Service d'Incendie et d'Aide Médicale Urgente
de la Région de Bruxelles-Capitale

Concerne : Demande mixte de permis mixte d'urbanisme et d'environnement – Construction de deux immeubles de bureaux et commerces (bâtiments élevés) sur socle commun et transformation d'un immeuble de bureau existant (bâtiment moyen) – Modification de projet (intitulé projet alternatif).

Concerne : Etude de plans modifiés à votre demande – modification des plans suite à l'étude d'incidence dans le cadre de la construction de deux immeubles de bureaux et commerces (bâtiments élevés) sur socle commun et transformation d'un immeuble de bureau existant (bâtiment moyen) – Modification du projet alternatif.

Les modifications par rapport à ce projet alternatif, « version amendée », sont :

REA_AR_PU_GRA_ARC_PLG_RDC
 PLAN DU REZ-DE-CHAUSSEE DEMANDE DE PERMIS AMENDE DE JUIN 2020

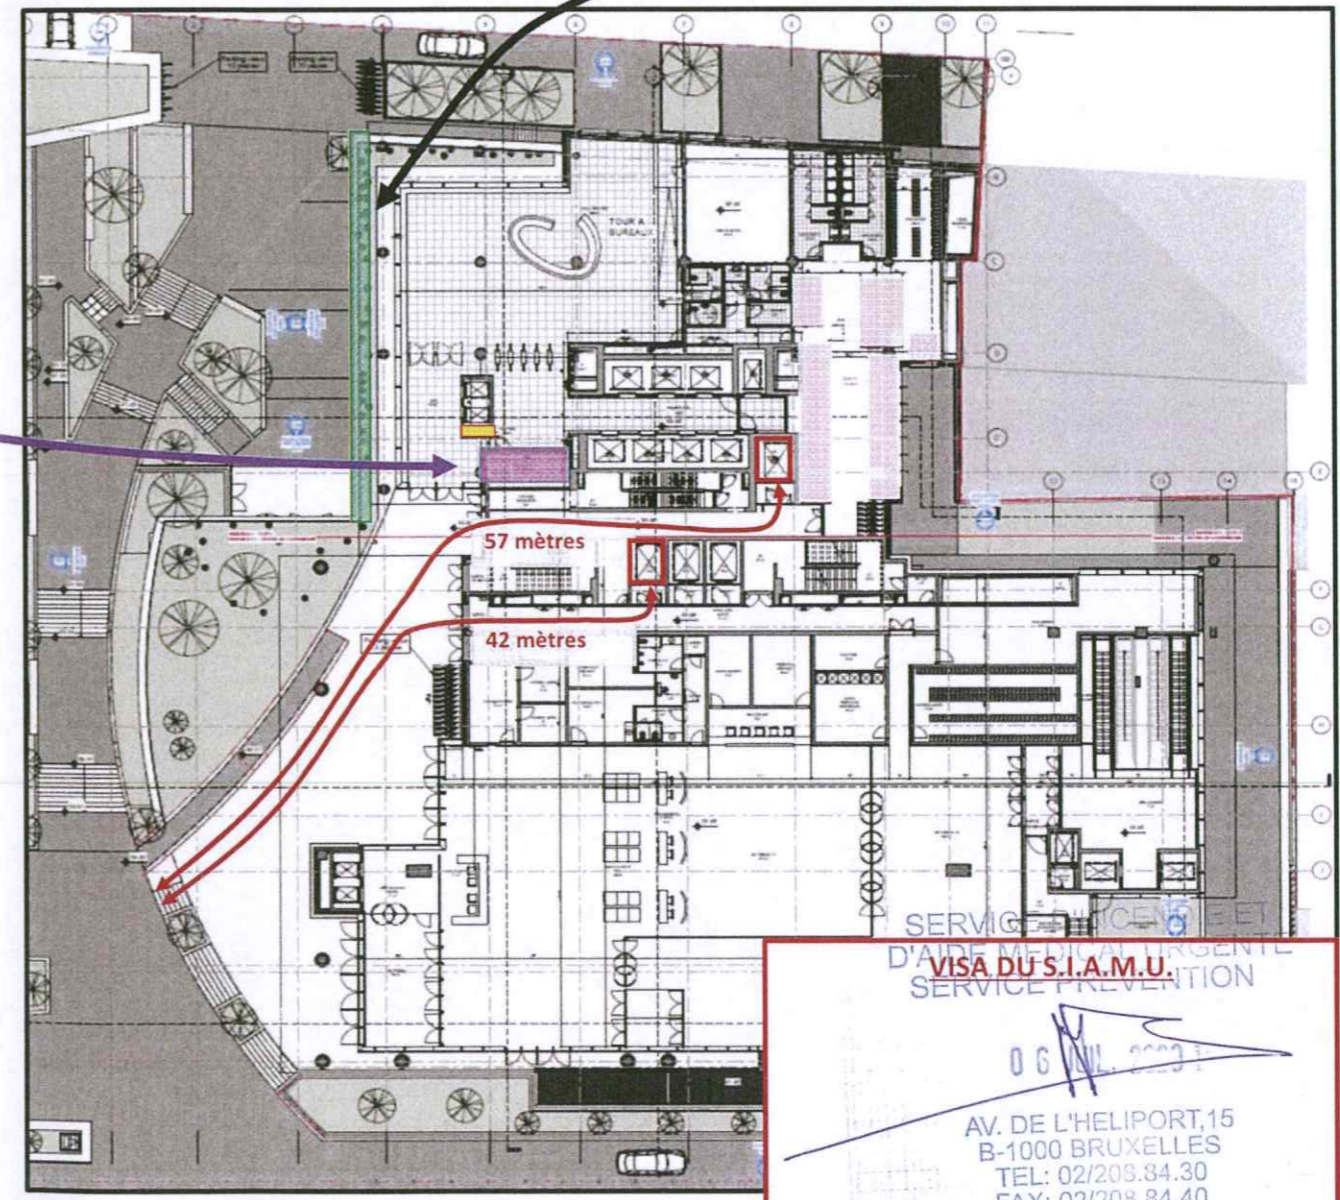
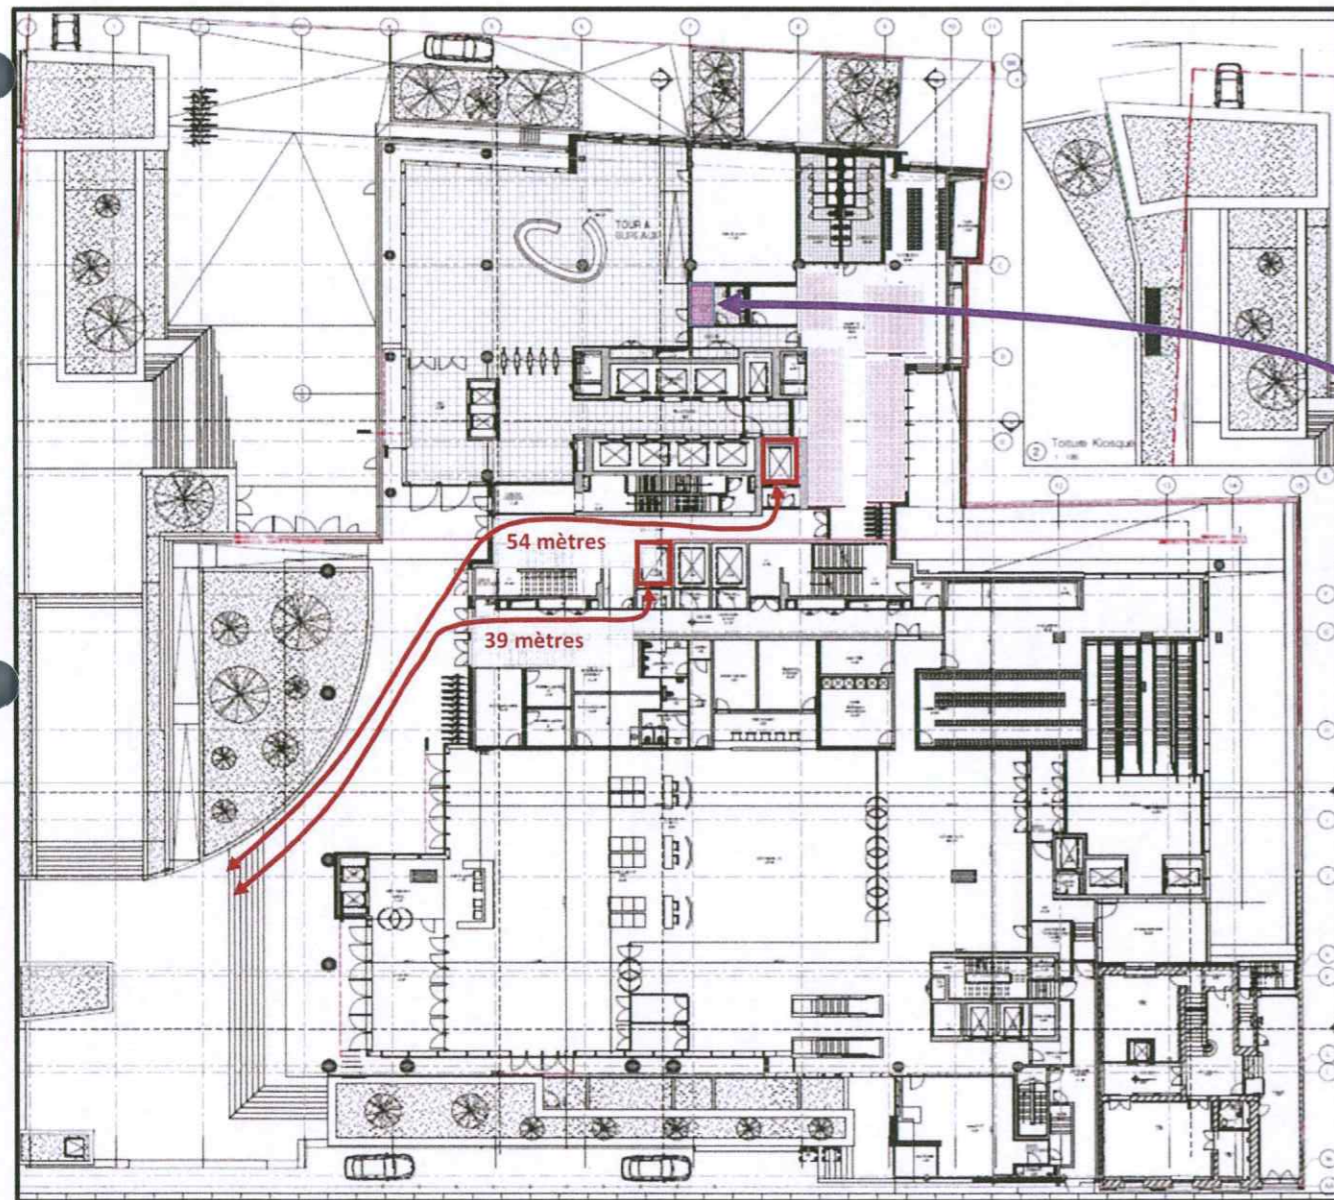
- La mise en courbe de l'escalier menant aux entrées de la tour et du CC augmente de 3 mètres la distance aux ascenseurs pompier (en rouge sur le plan). Ce point faisait déjà l'objet d'une dérogation (car supérieure à 30 mètres).
- Le local pompier/GTC de la tour de bureaux est agrandi et rapproché de l'entrée (en mauve sur le plan)
- Un bac à plantes est ajouté le long de la façade du hall d'entrée et vient en surplomb de la zone de commerce située

REA_AR_PU_GRA_ARC_PLG_MEZ
PLAN MEZZANINE CC / 1ER ETAGE TOUR A: DEMANDE DE PERMIS AMENDE DE JUIN 2020

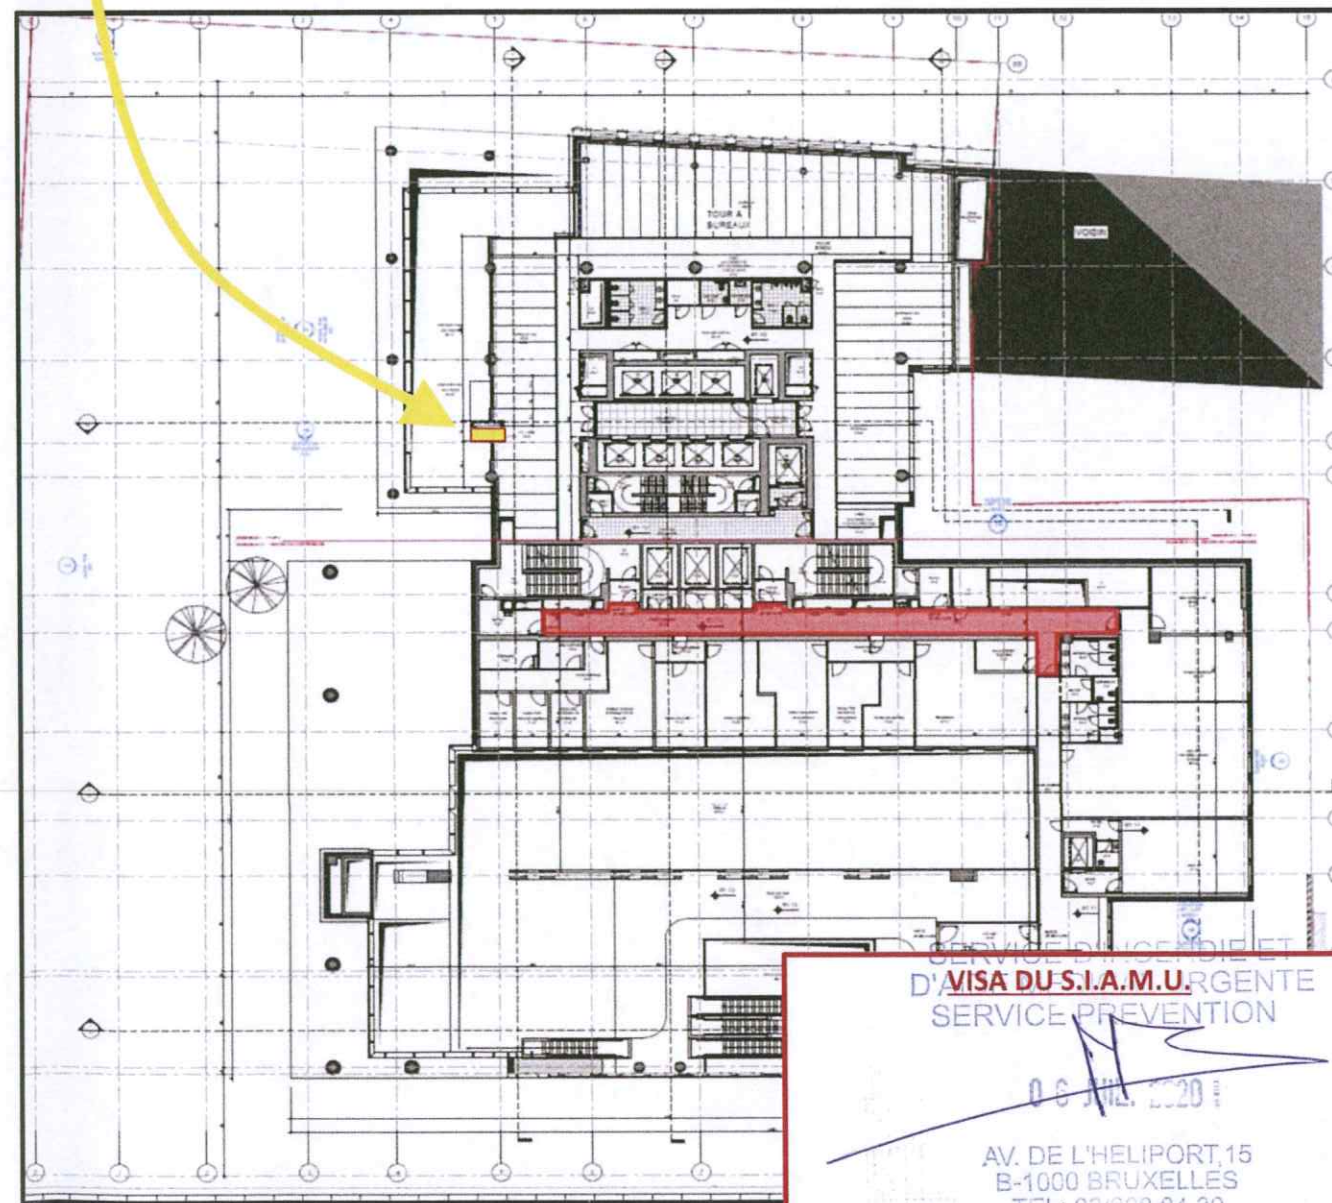
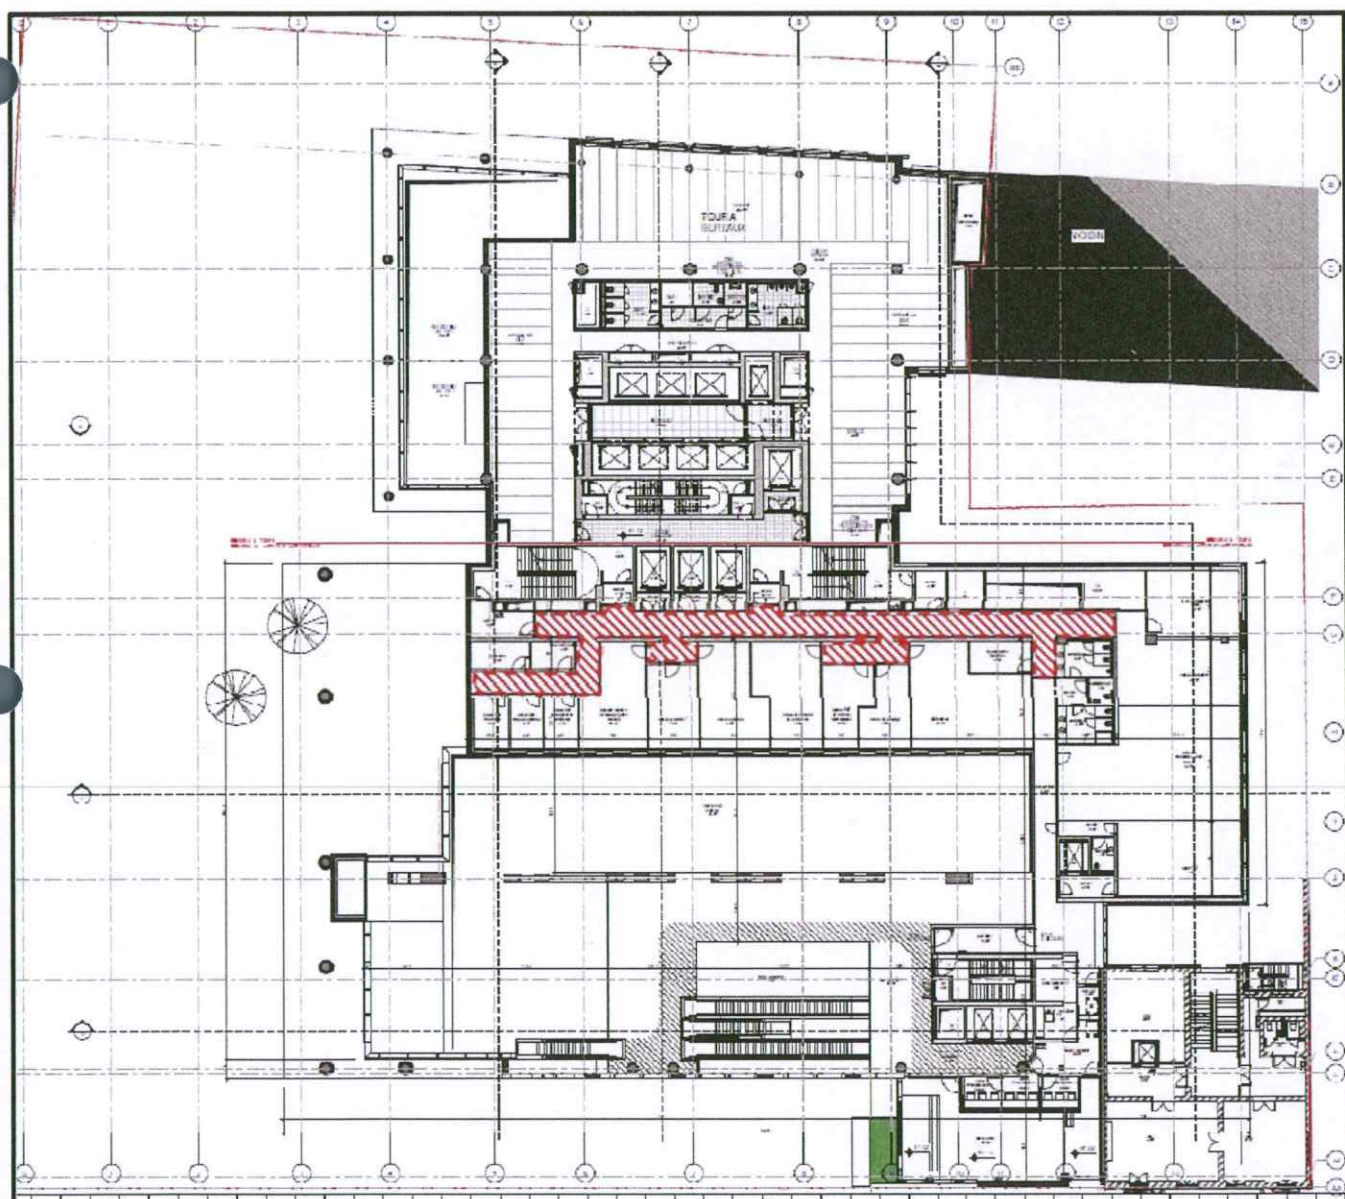
Pour l'immeuble CC, la demande du SIAMU (points H2 et H15 de l'Avis) est prise en compte. Le chemin d'évacuation à l'arrière de l'immeuble, donnant accès à 4 des 5 cages d'escaliers est pourvu de parois EI30 et est ventilé par pulsion d'air frais et extraction des fumées. Cette modification s'applique aux niveaux mezzanine à +7 de l'immeuble CC.
Aux endroits nécessaires, une porte EI30 a été ajoutée pour faciliter le réseau de ventilation et de désenfumage.

CHEMIN D'EVACUATION EI0 / NON VENTILE/ NON DESENFUME

CHEMIN D'EVACUATION RENDU EI30 / VENTILE/ DESENFUME

REA_AR_PU_GRA_ARC_PLG_N01
PLAN 1ER ETAGE CC / 2EME ETAGE TOUR A: DOSSIER DE PERMIS AMENDE DE JUIN 2020

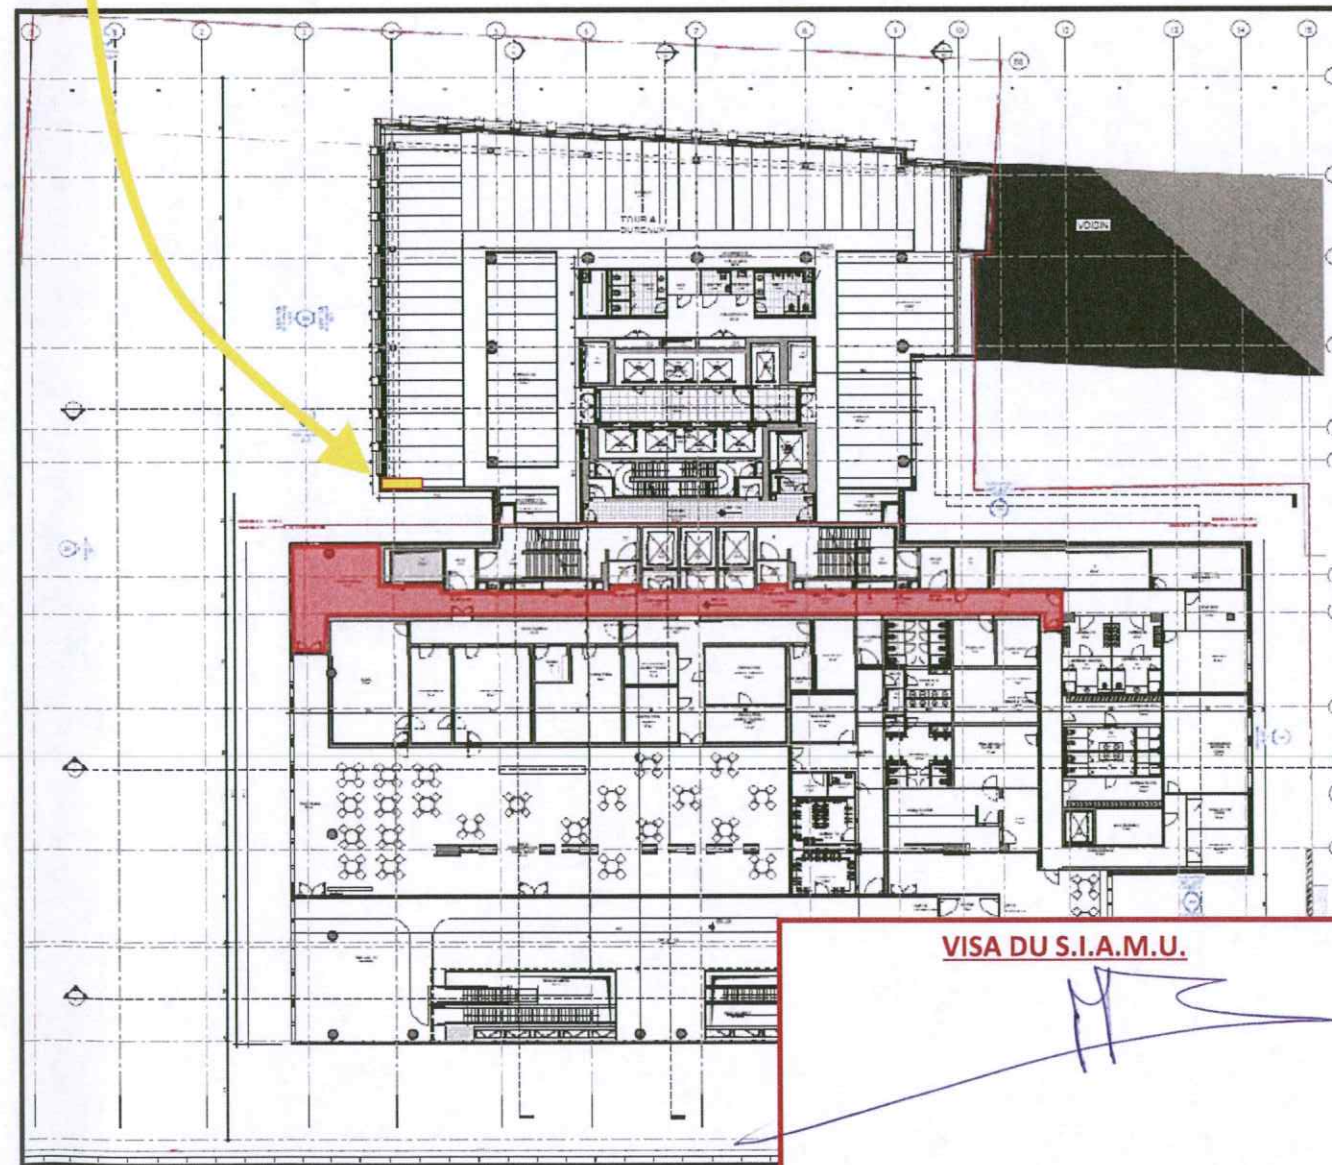
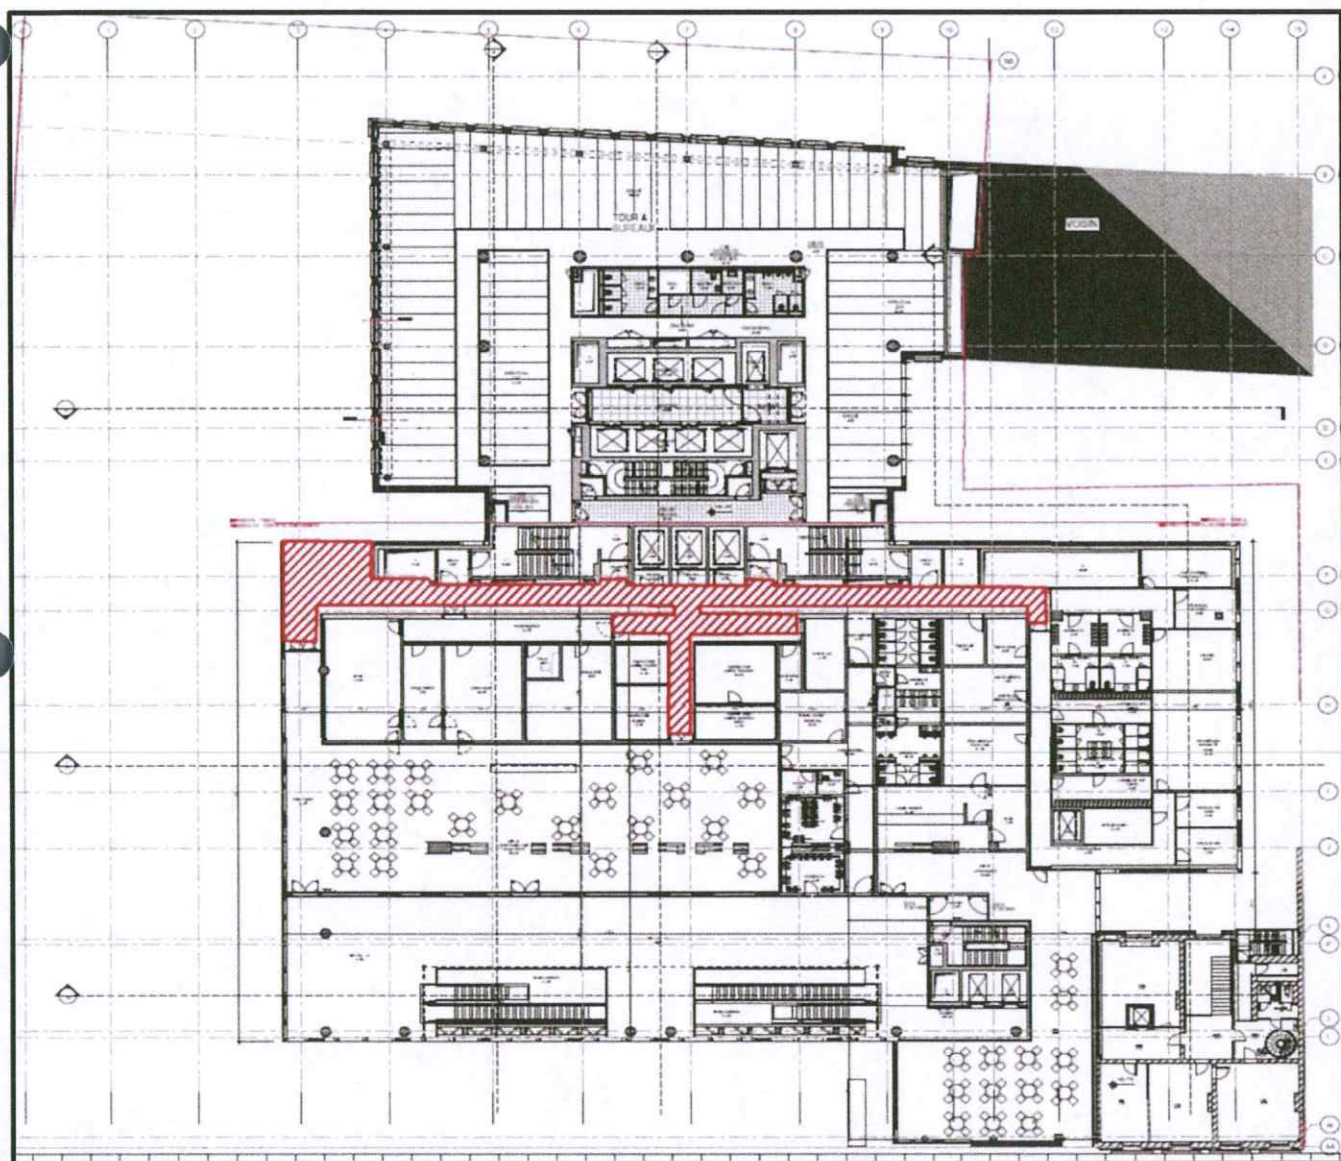
Pour l'immeuble CC, la demande du SIAMU (points H2 et H15 de l'Avis) est prise en compte. Le chemin d'évacuation à l'arrière de l'immeuble, donnant accès à 4 des 5 cages d'escaliers est pourvu de parois EI30 et est ventilé par pulsion d'air frais et extraction des fumées. Cette modification s'applique aux niveaux mezzanine à +7 de l'immeuble CC.
Aux endroits nécessaires, une porte EI30 a été ajoutée pour faciliter le réseau de ventilation et de

CHEMIN D'EVACUATION EI0 / NON VENTILE/ NON DESENFUME

CHEMIN D'EVACUATION RENDU EI30 / VENTILE/ DESENFUME
